Evidenční list změny stavby

"Výstavba bytového domu na ul. Janáčkova"

07

Kód: 663_3
Stavba: Dodatek č. 3

CN 7.11 Střecha

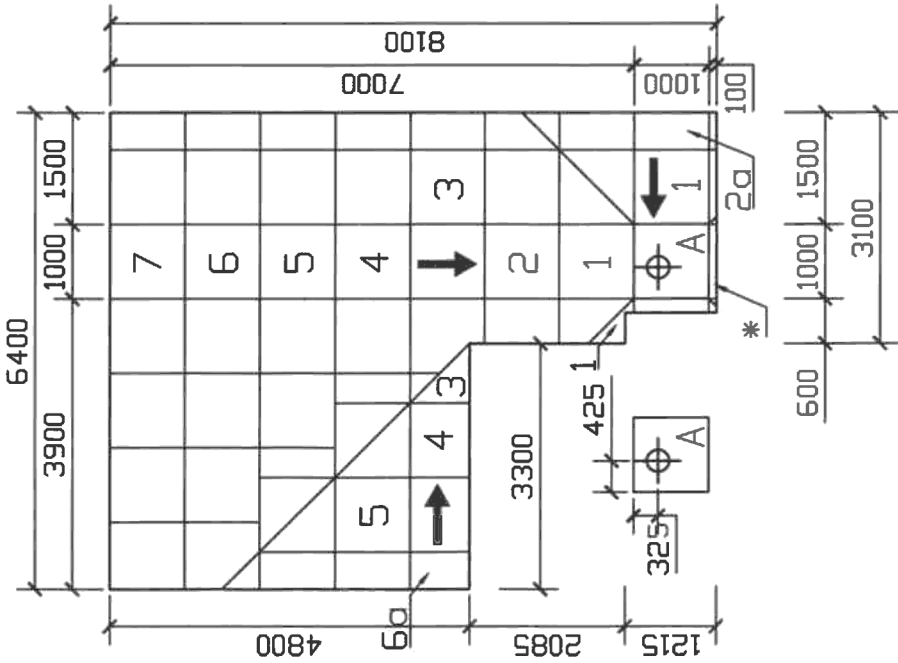
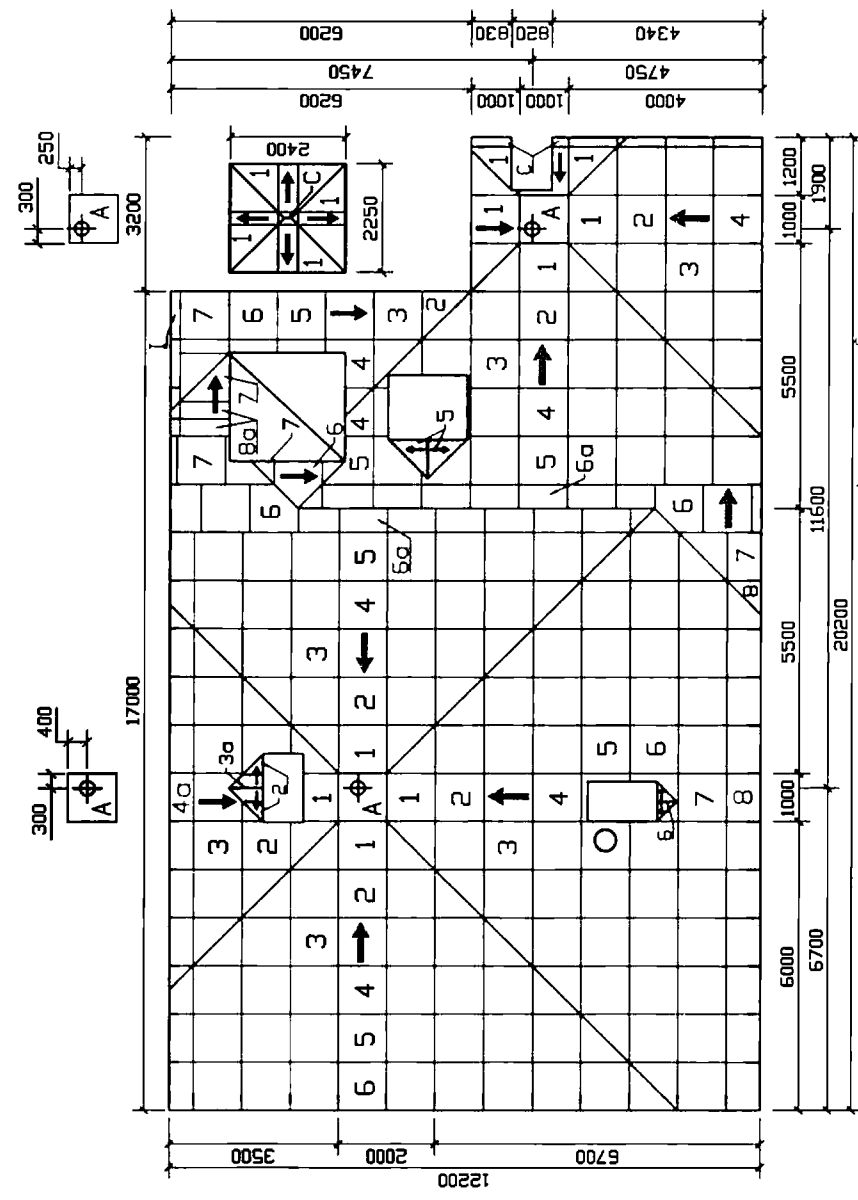
Zdůvodnění změny: V důsledku nepřesného výpočtu ve výkazu výměr bylo zjištěno nedostatečné množství spádových polystyrenů na střechy. Po dohodě s TDI a AD byl upraven spád střechy na 2%, což je na danou střechu dostatečné. Současně byl upraven typ rektifikačního terče pro větší rozpětí.
